Parere Istruttorio Conclusivo

Soc. A2A S.p.A.
Gencogas

Centrale Termoelettrica di Piacenza (PC)

“Adempimento n. 3 prescrizioni”

IPOTESI PROGETTUALE RECUPERO ACQUE REFLUE

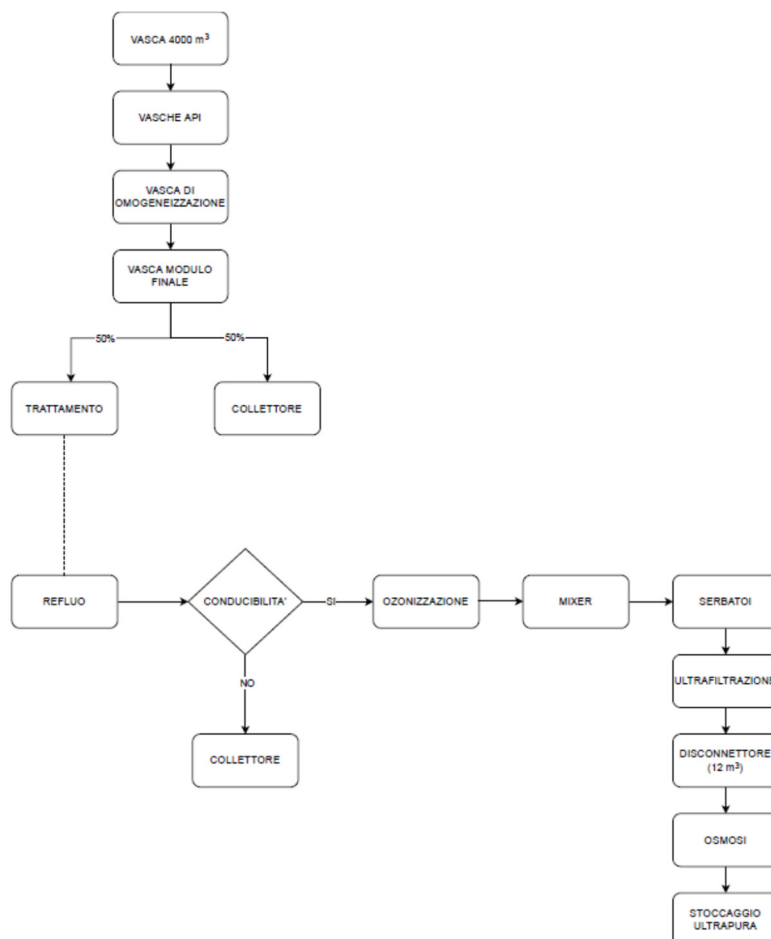
Il Gestore propone di recuperare circa metà dell'acqua convogliata al "Finarda" su base annua, trattandola con appositi processi e prevedendone anche un eventuale stoccaggio temporaneo per gestire la non contemporaneità tra la disponibilità e la necessità.

In via del tutto preliminare, il gestore ipotizza un processo di ozonizzazione con ultrafiltrazione secondo lo schema a seguire:

Nel progetto, l'acqua in uscita dal modulo finale verrà prelevata attraverso una pompa di rilancio e inviata al sistema di trattamento. A valle del trattamento sarà previsto un sistema di misurazione in continuo della conducibilità: al superamento di una certa soglia di torbidità il recupero di acque reflue viene interrotto e l'impianto di produzione di acqua ultra pura verrà alimentato con l'attuale sistema da pozzo.

- ritiene che la proposta di modifica individuata dal Gestore e riportata al paragrafo 4.2.2 di questo PIC, adempie alla prescrizione di non incrementare il prelievo idrico delle acque sotterranee (in particolare raggiungendo l'obiettivo di azzerare la quota di prelievo per la produzione di acqua demineralizzata) e contempla il recupero delle acque reflue prodotte dalla centrale,

2. Con riferimento agli interventi previsti dal gestore per ottemperare alle prescrizioni relative al risparmio della risorsa acqua di pozzo e recupero delle acque di scarico, si prescrive che:

- 2.1. siano completati entro 26 mesi dalla notifica del presente provvedimento. Eventuali proroghe in fase realizzativa, debitamente motivate, devono essere tempestivamente richieste all'Autorità Competente;
